Mission régionale d'autorité environnementale

**Avis délibéré**  
**de la Mission régionale d'autorité environnementale d'Île-de-France sur le forage géothermique au Dogger situé à à Ris-Orangis (Essonne) dans le cadre de l'extension du réseau de chaleur de Grigny/ Viry-Châtillon**

N°MRAe 2021 - 1665

Figure 2: Présentation du réseau de chaleur existant et en projet (p. 42) Losange bleu : centrale principale de Grigny II et doublet existant.

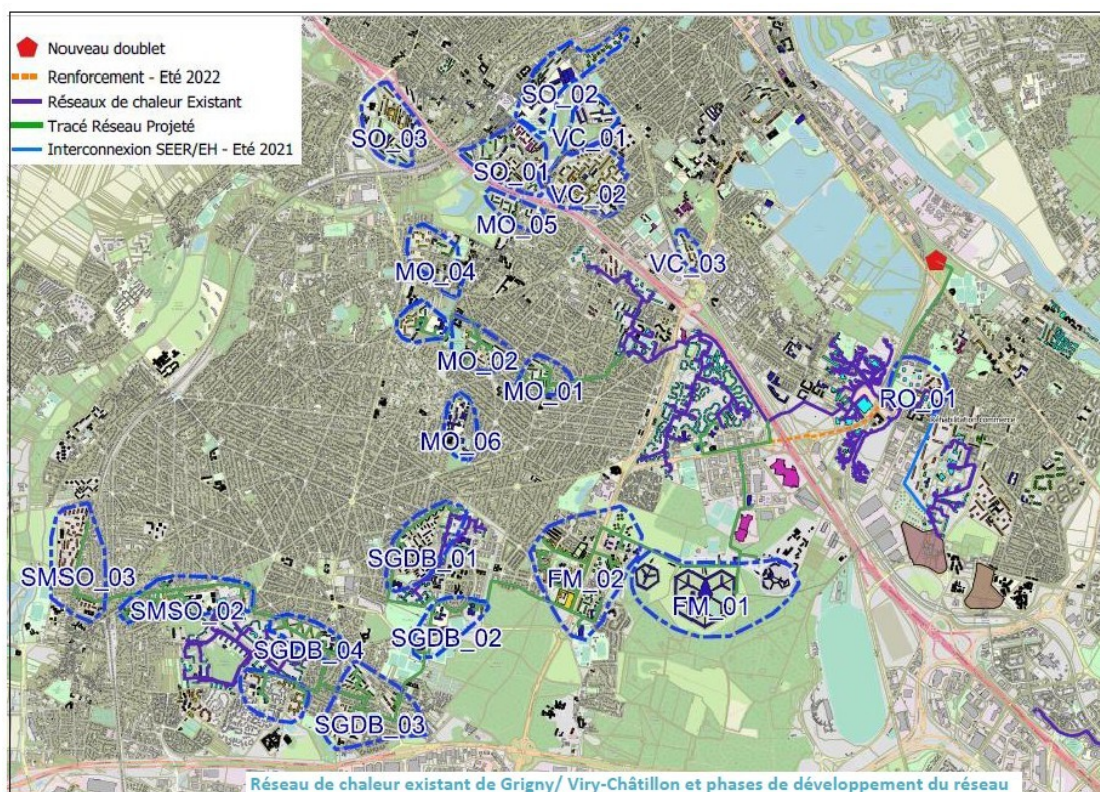
Le rapprochement et la mise en cohérence des puissances des différentes installations de chauffage et des consommations, actuellement et au terme du projet qui indiquées dans les différentes parties de l'étude d'impact ne sont pas aisés.

***Pour une meilleure compréhension par le public des apports actuels et à terme de la géothermie, la MRAe recommande de présenter les puissances des différentes installations existantes et projetées et leurs apports respectifs d'énergie calorifique au réseau, actuellement et à l'avenir, en distinguant la période de chauffage et la période estivale.***

Le plan du réseau de chaleur (existant et extension), qui est reproduit dans l'étude d'impact (Figure 2), est peu lisible et permet difficilement de comprendre le développement du réseau.

***La MRAe recommande de présenter à l'enquête publique l'étude d'impact du projet global d'extension du réseau de chaleur et porter sur l'ensemble de ses composantes qui sont indissociables pour fournir le service de chauffage urbain, y compris l'extension du réseau de chaleur.***

Figure 6: Schéma de principe des emprises de la plate-forme géothermique en phase de travaux (surfaces en blanc, gris, violet et vert). L'emprise définitive (phase exploitation) correspond aux surfaces en blanc, gris et violet. (p.132)

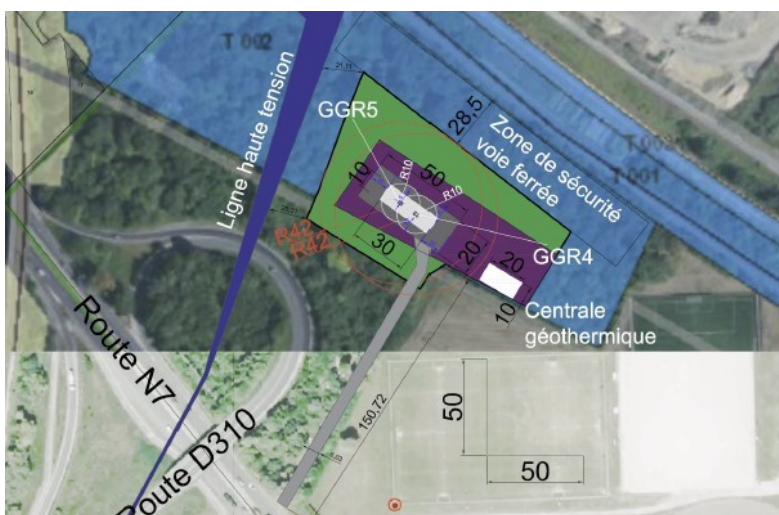
En phase d'exploitation, des mesures sont prévues afin de favoriser l'insertion paysagère de la centrale géothermique (volumétrie réduite, teintes claires et neutres des façades). Les têtes de puits, enterrées, ne seront pas perceptibles. Le choix d'implanter la centrale directement en limite du stade, et non en retrait, tel qu'il apparaît dans le principe d'implantation de la figure 6 mérite d'être confirmé et justifié.

Figure 7: Carte des plus hautes eaux connues (PHEC) - p. 268.

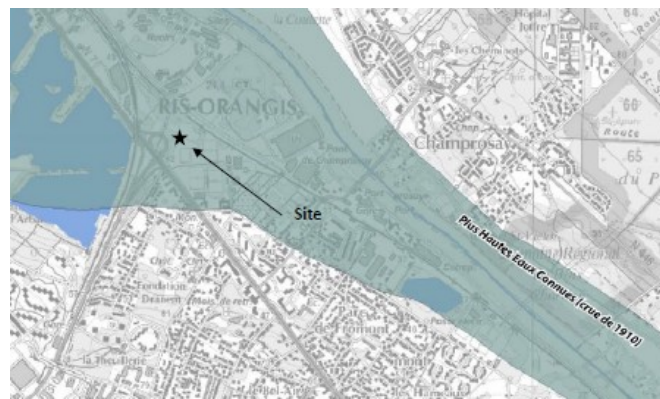
Bien que l'étude d'impact identifie le risque d'inondation et la nécessité de diminuer la vulnérabilité du projet à ce risque (p. 325), elle n'indique pas comment cette nécessité est traduite. Pour la MRAe, il est nécessaire que l'étude d'impact soit complétée afin de préciser les mesures prévues en cas de crue, notamment durant la phase de travaux afin d'éviter toute pollution des milieux. Le projet prévoit en effet l'aménagement en phase de travaux de dispositifs contenant potentiellement des substances polluantes (drains, caniveaux, fossés, bassins de décantation et de vidange...) dont il importe de connaître les modalités de gestion en cas d'inondation.

Par ailleurs, le futur équipement géothermique étant destiné à alimenter en chaleur de nombreux ménages, il est important que l'étude d'impact précise les mesures prévues en phase d'exploitation afin d'assurer la continuité de la production d'énergie, y compris en cas de crue « exceptionnelle ». Plus largement, l'étude d'impact doit justifier la nécessité de localiser cet équipement stratégique de production d'énergie en zone inondable.

***La MRAe recommande de justifier le choix d'implanter un équipement de production d'énergie en zone inondable, et s'il est maintenu, de préciser les mesures prévues en cas d'inondation, en phase de chantier et en phase d'exploitation.***

Figure 8: Zonage des PPRT des installations CIM et ANTARGAZ classées SEVESO seuil haut (p.260)

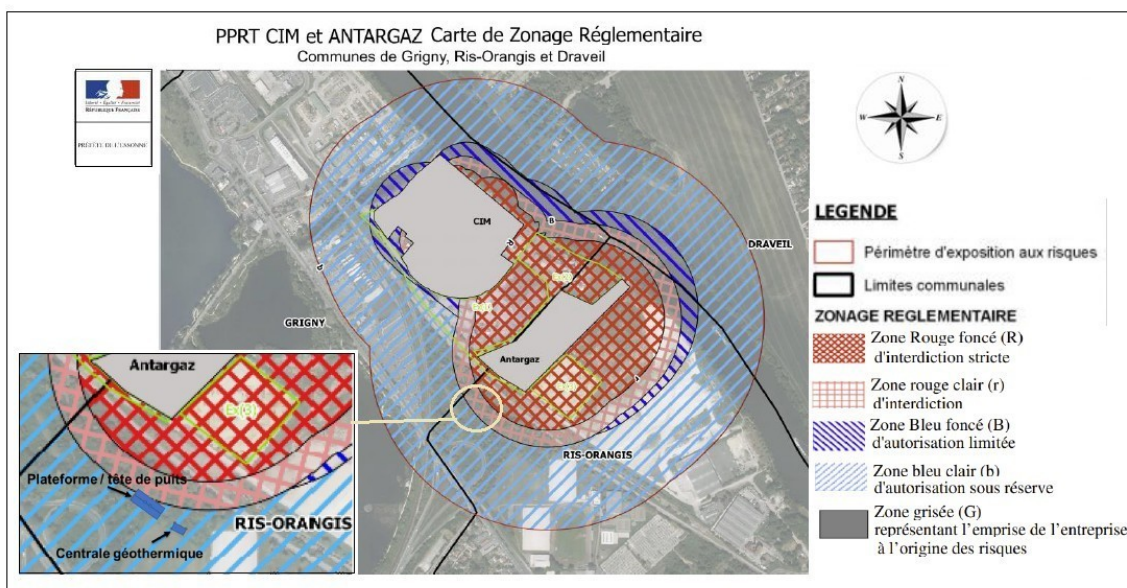
La parcelle d'implantation des ouvrages géothermiques est localisée à environ 200 mètres de deux activités industrielles classées SEVESO seuil haut : la société Antargaz, ayant une activité de stockage et de transfert de gaz et de pétrole liquéfié, et la Compagnie industrielle maritime (CIM), ayant une activité de dépôt d'hydrocarbures (p. 258). À ce titre, un plan de prévention des risques technologiques (PPRT) approuvé le 04 avril 2018, est établi autour de ces installations. L'étude d'impact présente le plan de zonage réglementaire du PPRT ainsi les prescriptions afférentes aux zonages (p. 260). La centrale géothermique est située en « zone bleu clair d'autorisation sous réserve », tandis que la plateforme de forage est concernée par la « zone rouge clair d'interdiction »<sup>20</sup> (Figure 8)
